Sheet: /  
File: ESP\_01\_MQTT.kicad\_sch

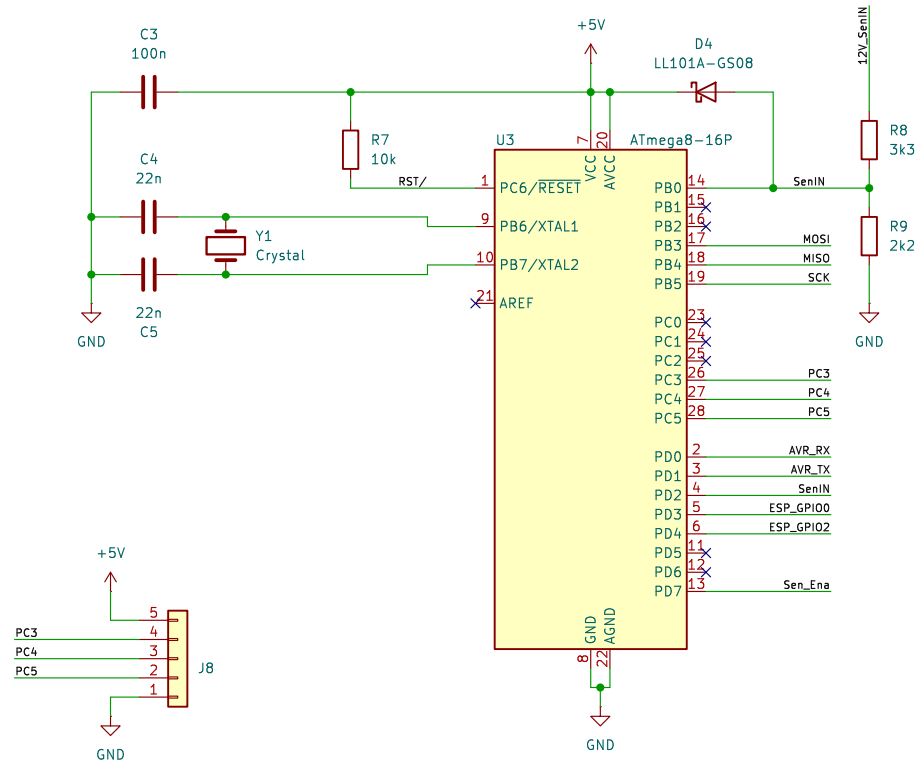
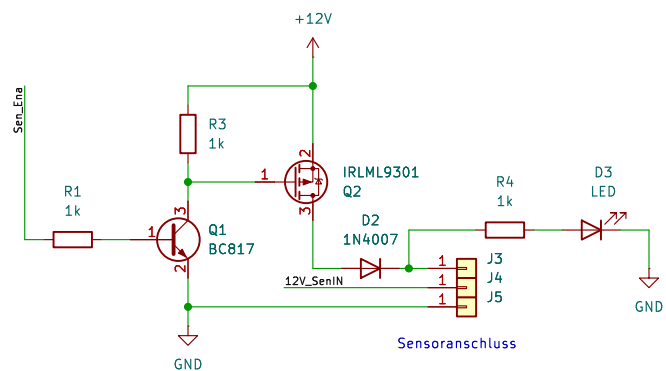
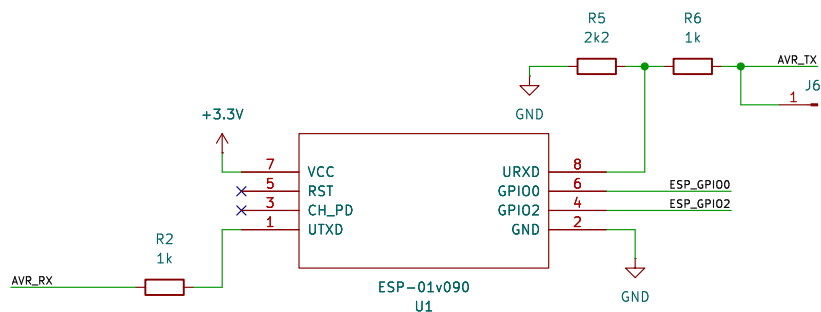
Layout LM2596 Modul passt nicht!!

12V\_SenIN ->  
nur 1x Vorwiderstand, nicht im Sensor, sondern hier
